[改善箇所説明図①]

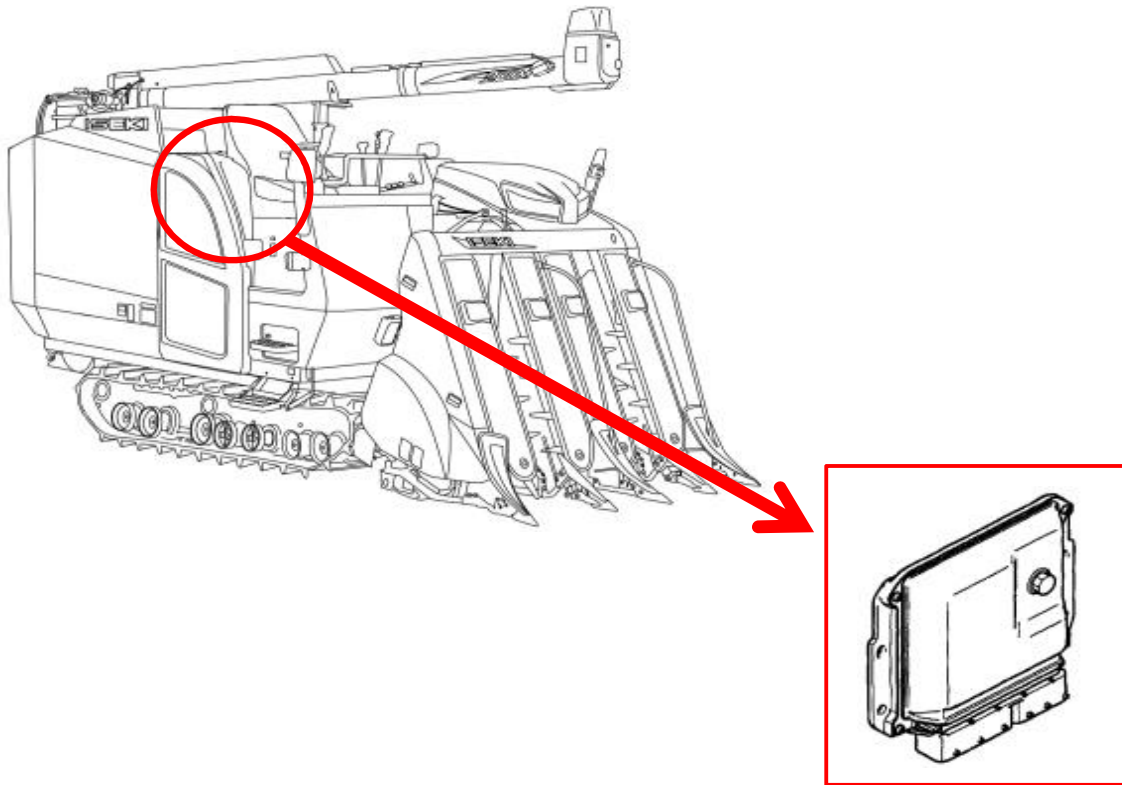
注： は、プログラムを書き換えるエンジン制御ユニットを示す。

刈取脱穀作業車の原動機において、エンジン制御ユニットのプログラムが不適切なため、低中負荷領域において排出ガス中に含まれる未燃燃料の濃度が高くなり、当該燃料がEGRクーラーに廻り込み、カーボンデポジットが生成されEGRバルブに付着することがある。そのため、そのままの状態で使用を続けると、付着したカーボンデポジットが剥がれ、EGRバルブに噛み込み、バルブが閉じることができず、バルブを駆動するモーターに負荷が掛かり、エンジンの出力が制限されるおそれがある。

全車両、エンジン制御ユニットのプログラムを対策したものに書き換えるとともに、EGR回路を点検し、部品が損傷しているものは新品に交換する。

座席下に白色の識別シールを貼り付ける。
